ADITAMENTO AO RELATÓRIO SÍNTESE DO EIA

PROJETO DE AMPLIAÇÃO DA PEDREIRA N.º5401 “CAVADA N.º2”

Resposta ao Ofício com a Referência

S05030-202304-DSA/DAMA; 450.10.229.01.00014.2023; 10/04/2023

MAPA:
PLANO DE PEDREIRA
PLANTA DE DRENAGEM DOS
TERRENOS CONFINANTES

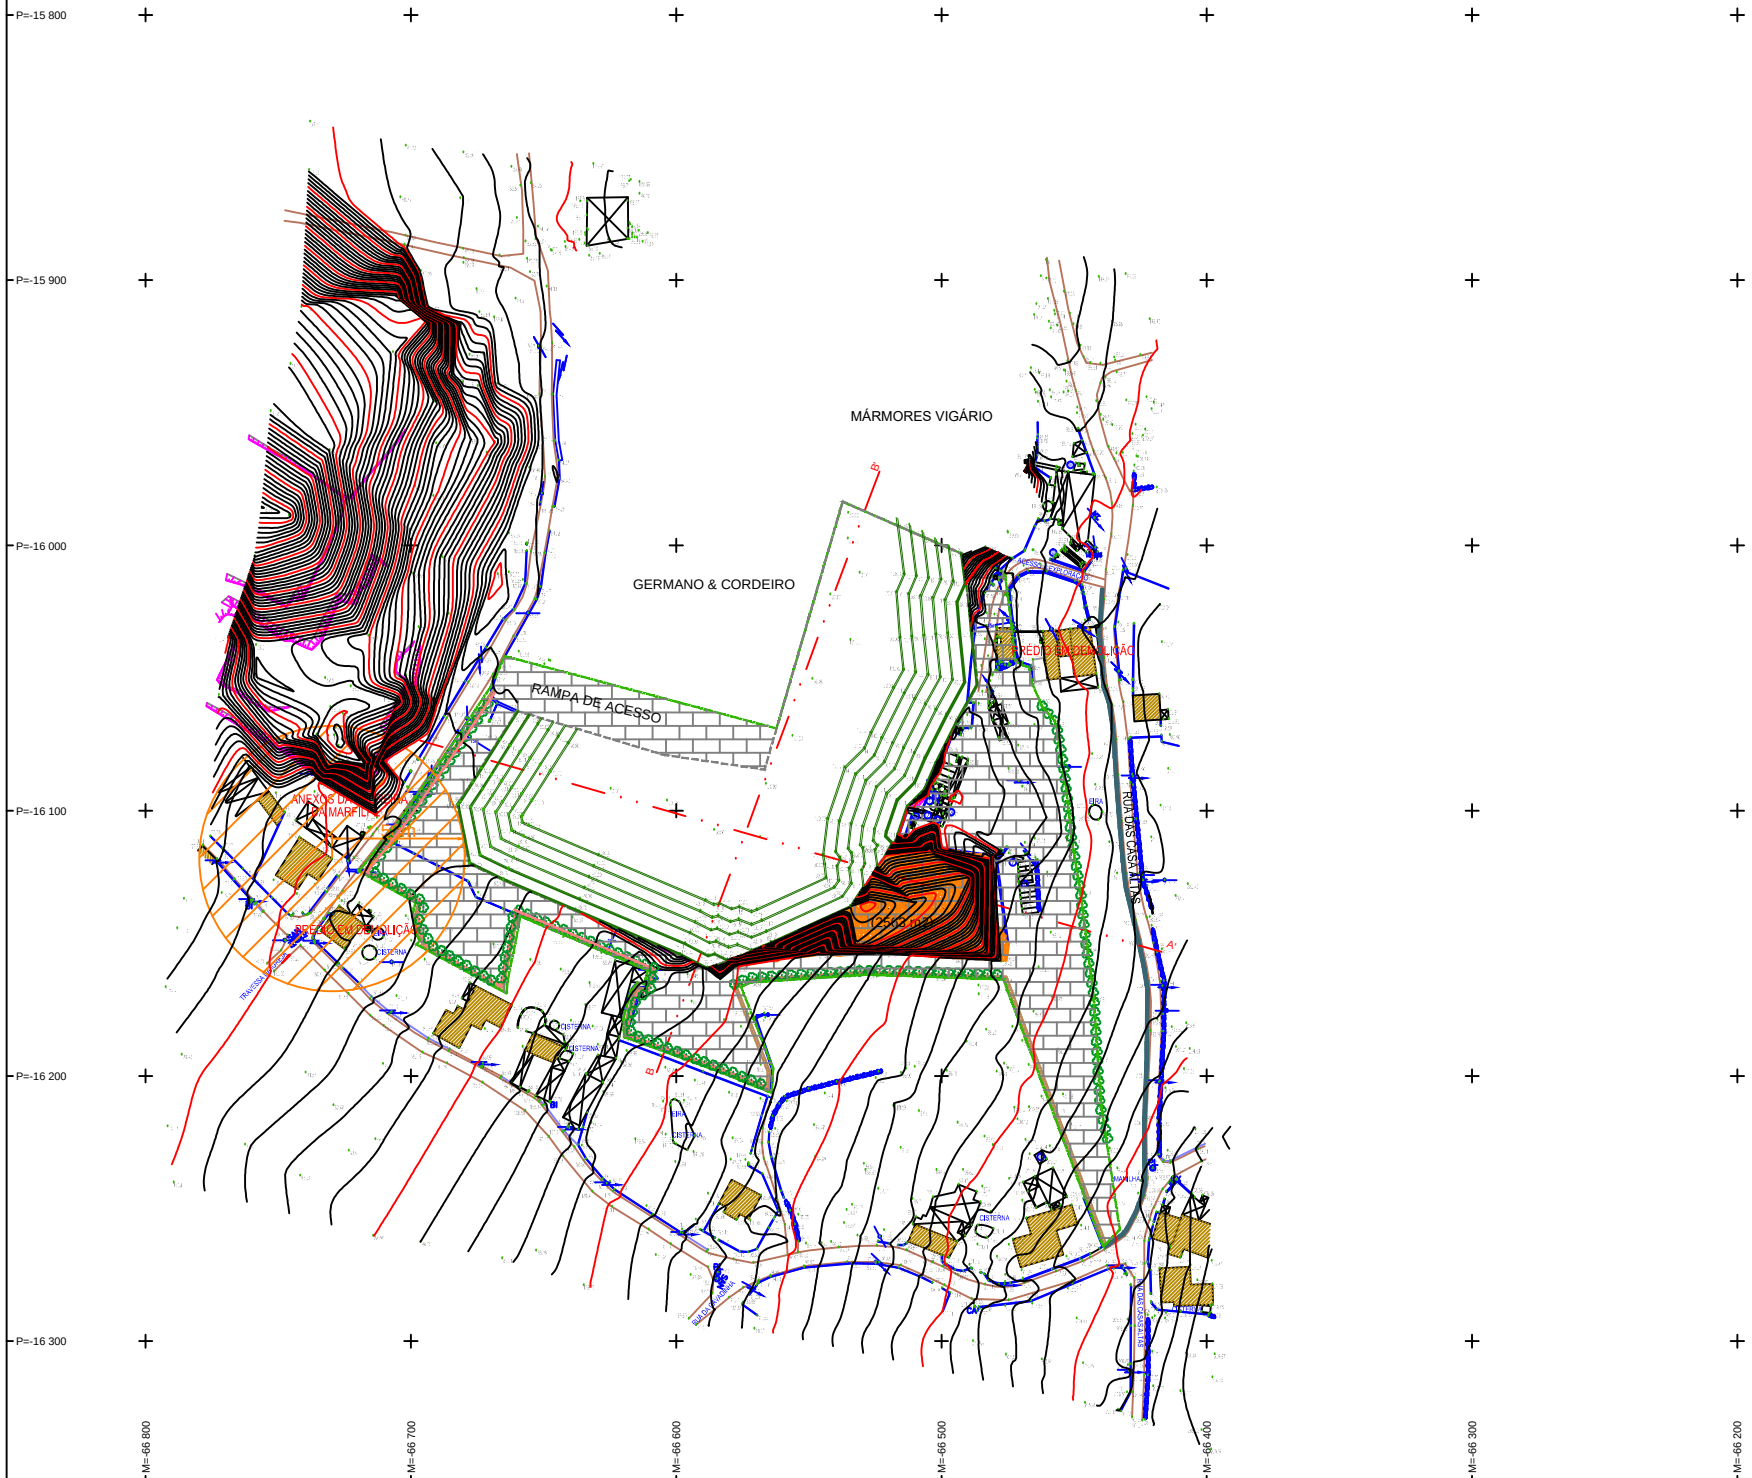
28. [Apresentar em planta, a rede de drenagem perimetral das águas pluviais afluentes à área da escavação e indicar o\(s\) ponto\(s\) de descarga na rede hidrográfica natural.](#)

Resposta: Na peça desenhada n.º7 - Planta de Drenagem dos Terrenos Confinantes, apresenta-se a rede de drenagem perimetral das águas pluviais afluentes à área da escavação com os pontos de descarga assinalados.
